ERRATA DO SCHEMATU IDEOWEGO OT NEPTUN 611

Niniejsza errata dotyczy zmian w obwodzie zasilania siatki 1 i 2 kineskopu, w układzie sprzężenia zwrotnego toru fonii oraz zmian wartości niektórych elementów RC.

OBWÓD ZASILANIA KINESKOPU

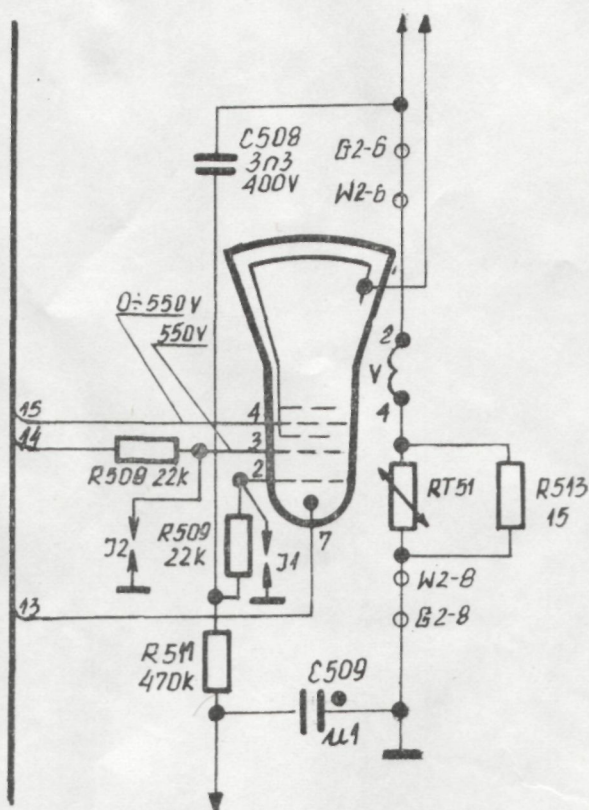
przed zmianą

po zmianie

L.P.	przed zmianą	po zmianie
1.	C516 - 0,1 μ F - 400V	C516 - nie występuje
2.	R515 - 2k2 - 2W	R515 - 3k3 - 2W
3.	C511, C512, C513 - 50+50 μ F - 350V	C511, C512, C513 - 47+47 μ F - 350V
4.	R604 - PU101 - 250 k Ω	R604 - PA26 - 220 k Ω
5.	R601, R602 - PU101 - 500 k Ω	R601, R602 - PA26 - 470 k Ω
6.	C504 - 100 μ F - 50V	C504 - 100 μ F - 40V
